Københavns Kommune
S-N-LGS-6001 TSR 1
TSA Strandvænget - lokalgade

17. februar 2014
SB/UVH

Københavns Kommune har anmodet Via Trafik om at foretage en trafiksikkerhedsrevision (TSR) af et alternativt profil for Strandvænget, der tager udgangspunkt i borgernes forslag til indretning med en lokalgade. Det er aftalt med Rambøll at TSR'en for alternativet ved påpegede problemer og bemærkninger, vurderes i forhold til det udbudte projekt.

Figur 3: Øget uheldsrisiko fordi udkørende trafik skal "kigge bagud" for at se trafikken på Strandvænget, som de har vigepligt overfor.

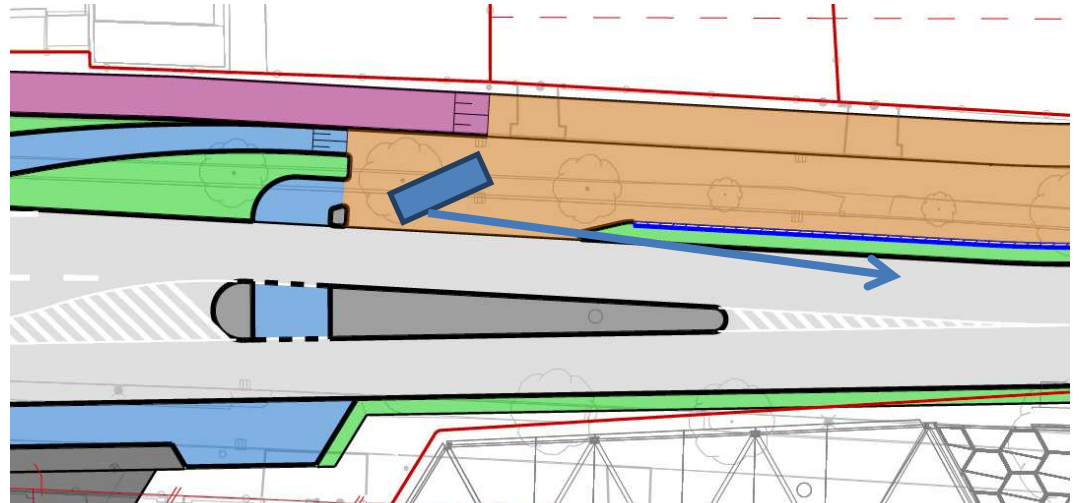
Problem – adgangsforhold til de enkelte matrikler langs Strandvænget

Bilerne holder i en skæv vinkel i forhold til Strandvænget ved udkørsel fra lokalvejen til Strandvænget. Dette betyder dårlige oversigtsforhold, hvilket erfaringsmæssigt medfører en øget uheldsrisiko.

Dette skyldes at trafikanten bliver nødt til at "kigge tilbage" (se figur 3) for at orientere sig tilstrækkeligt, hvilket kan være vanskeligt.

Det anbefales at gennemføre det udbudte projekt fordi oversigtsforholdene her ikke er reduceret i forhold til trafikken på Strandvænget.

En ulempe ved det udbudte projekt er en øget uheldsrisiko som følge af bakkende biler fra parcellerne til Strandvænget.

Samlet vurderes det udbudte projekt dog bedst med hensyn til at opnå god trafiksikkerhed.

Rådgiveren er enig med revisorens bemærkning.

Figur 4: Slæbekurve for lastbil fra Helgoland medfører påkørsel af ventende cyklister.

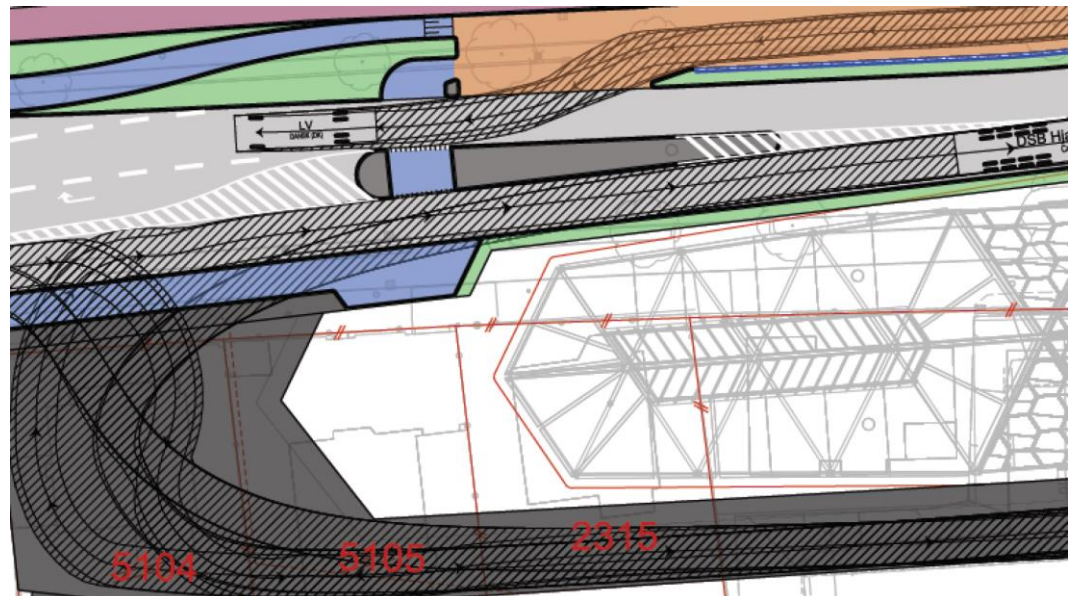
Ved krydsningshellen er der risiko for at ventende cyklister på vej til lokalgaden påkøres af udkørende lastbiler fra Helgoland (se figur 4).

Det anbefales at anvende løsningen i det udbudte projekt, hvor der ikke er brug for et krydsningspunkt her.

Projekterendes svar:
Rådgiveren er enig med revisorens bemærkning.
